審査請求書

原子力規制庁がした 令和2年02月26日開催の第67回原子力規制委員会での
議題1：東北電力株式会社女川原子力発電所2号炉の発電用原子炉設置変更許可に
ついて（案）に係る以下の上程、及び、原子力規制委員会がした、同議題に係る
「意見募集の結果について、別紙1、2のとおり取りまとめる」との決定

原子力規制委員会 殿
 東北電力株式会社女川原子力発電所 2号炉の発電用原子炉設置変更許可申請書
 に関する審査書案に対する科学的・技術的意見書

意見提出箇所（137ページ） III-10 安全施設（第12条関係）
全2ページ

東京電力ホールディングス株式会社柏崎
刈羽原子力発電所の原子炉設置変更許可
申請書(6号及び7号原子炉施設の変更)
に関する審査書案に対する質問回答

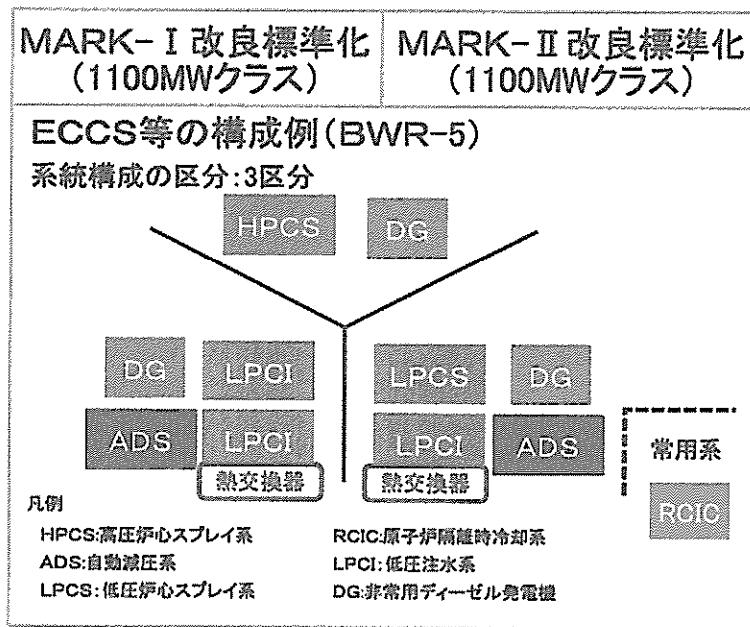
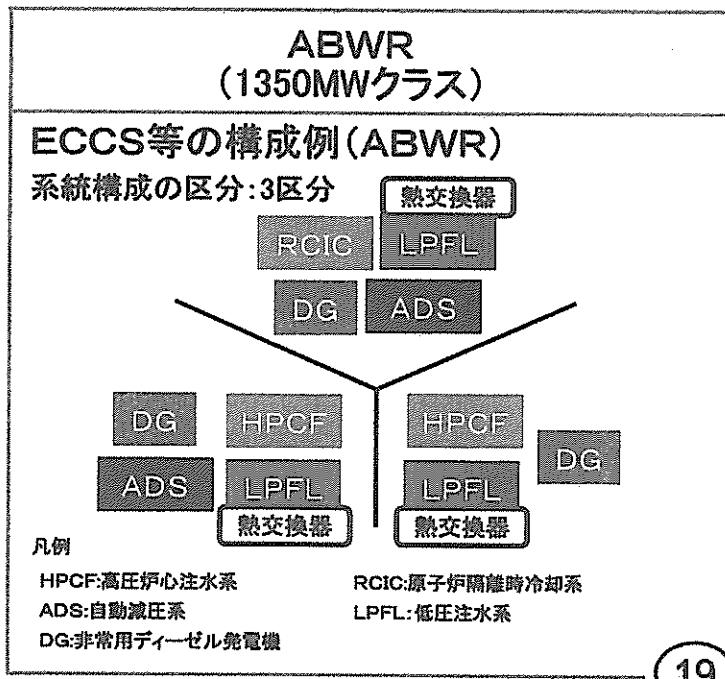
中国電力の説明と同じく、一般的な BWR-5 型では、高圧注水系は「HPCS」1 系統であって、冗長が無い事が判ります。

柏崎刈羽 6,7 号機の ABWR では、高圧注水系が HPCF であり、2 系統の HPCF が設置され、低圧注水系 (LPFL) が 3 系統設置されている（2~3 倍の冗長度を確保している）事が、理解されます。

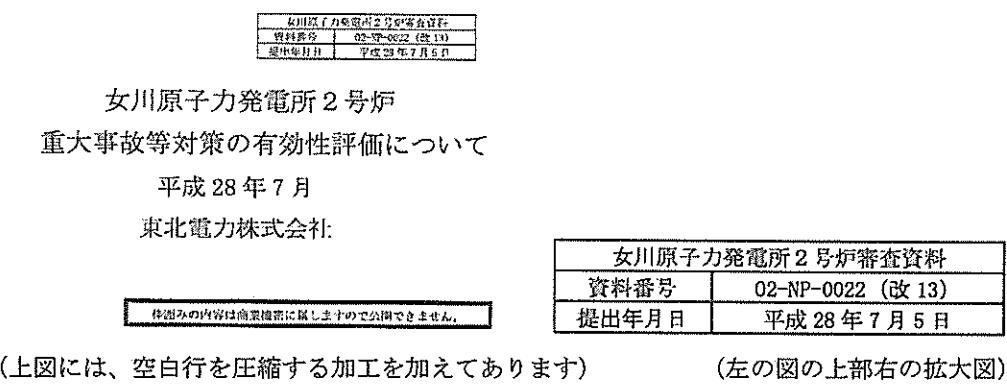
製造業者、電力会社、更に驚いたことに原子力規制庁の一部の方でさえも、「BWR-5 の非常用炉心冷却系は、冗長が無いのが一般的である」と、理解されている様です。

新規制基準である、「実用発電用原子炉及びその附属施設の位置、構造及び設備の基準に関する規則」第12条(安全施設)に、「安全機能を有する系統のうち、安全機能の重要度が特に高い安全機能を有するものは、当該系統を構成する機械又は器具の单一故障(单一の原因によって一つの機械又は器具が所定の安全機能を失うこと(従属要因による多重故障を含む。)をいう。以下同じ。)が発生した場合であって、外部電源が利用できない場合においても機能できるよう、当該系統を構成する機械又は器具の機能、構造及び動作原理を考慮して、多重性又は多様性を確保し、及び独立性を確保するものでなければならない」とした第2項が存在している事を、失念される方がおられる様です。
